House Check VZW - Erkend keuringsorganisme
 Marktplaats 1/3, 1740 Ternat
 Tel: 02 582 62 32
 Email: info@housecheck.be
 BTW BE0681.840.318

Verkoop [Afd 8.4.2]

Niet conform

Verslagnummer:
 22/08042025/45427/49409/1

Elektrisch bord

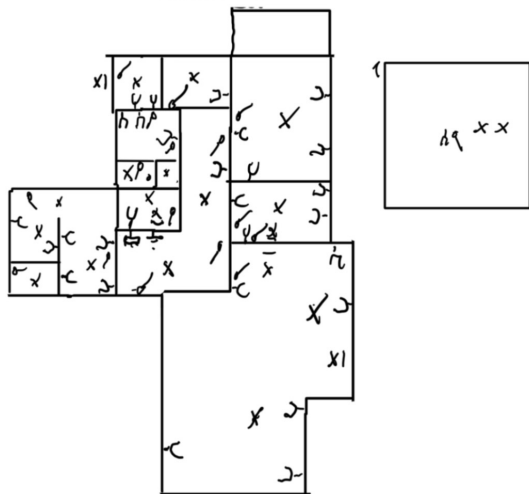
- De spreidingsweerstand van de aardverbinding is te hoog. - oAfd. 4.2.4.4; oAfd. 5.4.2.1
- Het eendraadsschema en situatieplan zijn niet aanwezig. - oAfd 3.1.2.1

- De beschermingsgraad van de ruimte moet ten minste IPXX-D zijn voor ruimtes publiek toegankelijk en IPXX-B voor gewone ruimtes. - oAfd 4.2.2.3
- De installatie is niet aangevuld met een differentieelstroombeschermingsinrichting met hoge of zeer hoge gevoeligheid. - oAfd 4.2.4.3

- Extra opmerking: Staat als hoofd en enige diff.
- Er bevinden zich differentieelstroombeschermingsinrichtingen van het type AC in de installatie, welke niet meer toegelaten zijn. - oAfd 5.3.5.3.a

- De penautomaten/zekeringen zijn niet van hetzelfde type. -
- De penautomaten/zekeringen van hetzelfde circuit zijn niet van dezelfde nominale grootte. - oAfd 5.3.5.5

- De houders van de penautomaten zijn niet uitgerust met een kaliberstuk. - oAfd 5.3.5.5.a
- Een of meerdere stopcontacten zijn niet van kinderbeveiliging voorzien. - oAfd 4.2.2.3.b; Afd 8.2.1; Afd 8.2.2

- Extra opmerking: O.a. Berging achteraan, zolder
- De continuïteit van de PE, de stationaire toestellen klasse 1 en/of de equipotentiale verbindingen is niet verwezenlijkt. - oAfd 4.2.4.3

- Extra opmerking: O.a. zolder
- De elektrische installatie is niet verwezenlijkt met elektrisch materiaal volgens en naar de regels van goed vakmanschap. - Afd 1.4.1; Afd 1.4.2; Afd 5.2.6

- Er is geen deur aan het bord. - oAfd 4.2.2.3; oAfd 4.2.2.1.b; oAfd 5.3.5.1
